Zpráva č. 380v2-230925

Vyjádření k akustickému posouzení v rámci dokumentace EIA,
záměr D0 519 – vliv hluku na městskou část Praha – Dolní Chabry

Tato zpráva je vyjádřením k posudku „DO 519 Akustické posouzení“ zakázkové číslo 23.0220-01, vydané společností EKOLA group, spol. s r.o. Mistrovská 4, Praha 10 z dubna 2023.

Obr.5 Akustické posouzení D0 519, Příloha č.3: Intenzity automobilové dopravy, scénář D

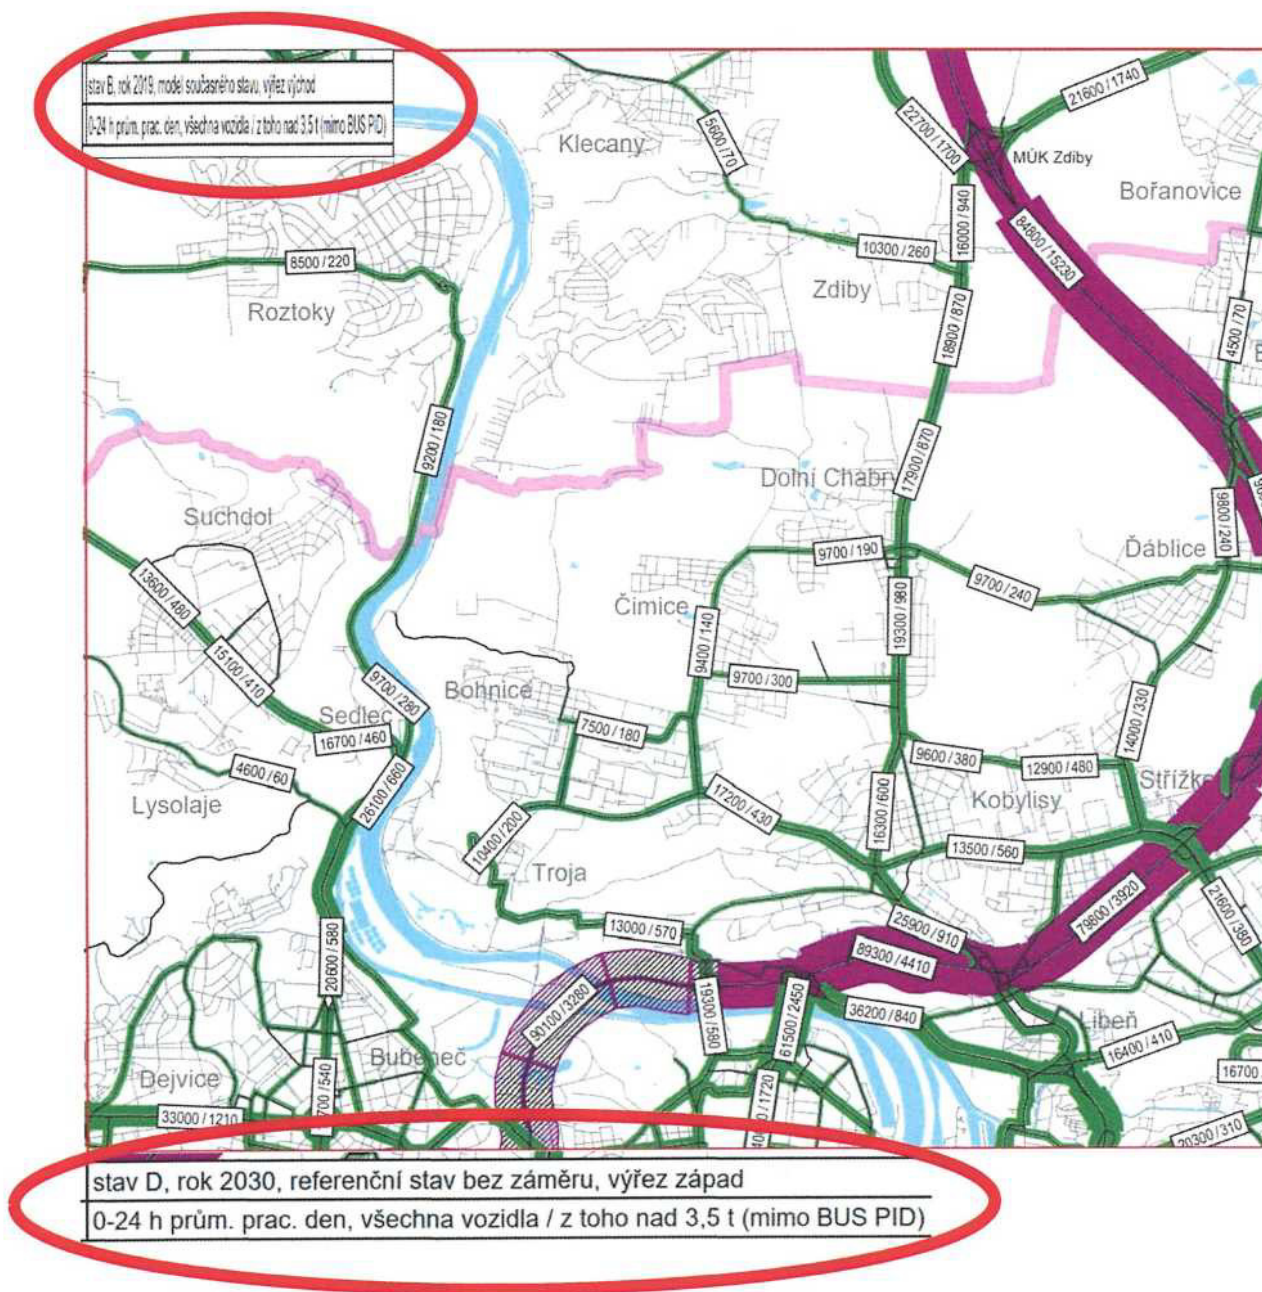
Část podkladů s daty o průjezdech je zcela zmatečná, viz. následující obrázek č. 5 – v záhlaví je hůře čitelný text – stav B rok 2019, ovšem ve spodní části je stav D rok 2030. Tyto situace se opakují i pro jiné varianty se záměrem, například stav pro E3.
